SERVICE-INFO

Промяна на външния вид на отклоняващата ремъчна ролка 532 0138 10

Артикулен номер: 532 0138 10

Снимка 1: 532 0138 10 – предишна конструкция

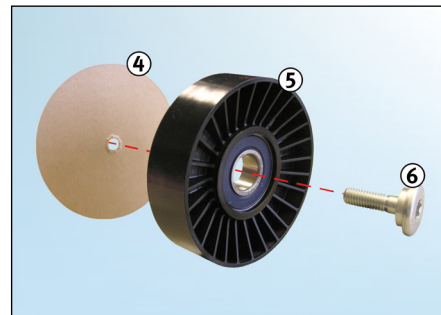
Като част от непрекъснатите ни усилия за подобряване на нашите продукти, на отклоняващата ролка са извършени някои промени, позиция #.532 0138 10.

Тази Сервизна информационна листовка показва визуалните характеристики на поранната конструкция и новата конструкция.

1. Предишна конструкция на отклоняваща ремъчна ролка
2. Дистанционен елемент
3. Винт

4. Картонен диск (съоръжение за блокиране на винт — трябва да се сваля преди монтаж)
5. Нова конструкция на отклоняваща ремъчна ролка
6. Винт (с вграден дистанционен елемент)
